高圧真空遮断器 HAシリーズ
電装品仕様変更のお知らせ

添付資料1
高圧真空遮断器 電装品仕様変更

Rep No.B23009

2023年 5月15日

(1)電線番号キャップの変更

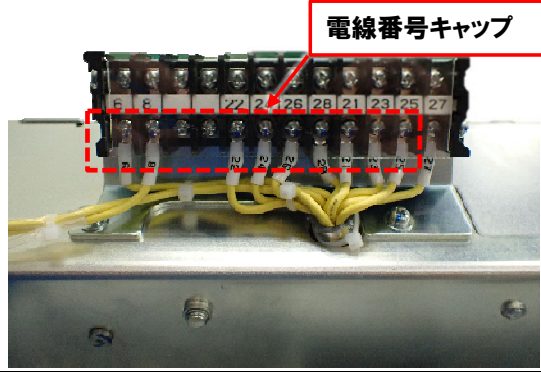
- (1)電線番号キャップを変更します。
(色：黄色 → 白、番号印字向き：90° 回転)
- (2)電線径を1.25sqから0.75sqに変更します。
- (3)新旧製品の見分け方。

従来品	変更品
<p><製品外観>端子台部分 例 (HA□A□-H1)</p> 	<p><製品外観>端子台部分 例 (HA□A□-H1)</p> 
<p><変更内容> ①電線番号キャップの色：黄色 ②電線番号印字向き：端子台番号表示と同一向き ③電線径：1.25sq</p>	<p><変更内容> ①電線番号キャップの色：白色 ②電線番号印字向き：従来品より右へ90° 回転した向き ③電線径：0.75sq</p>
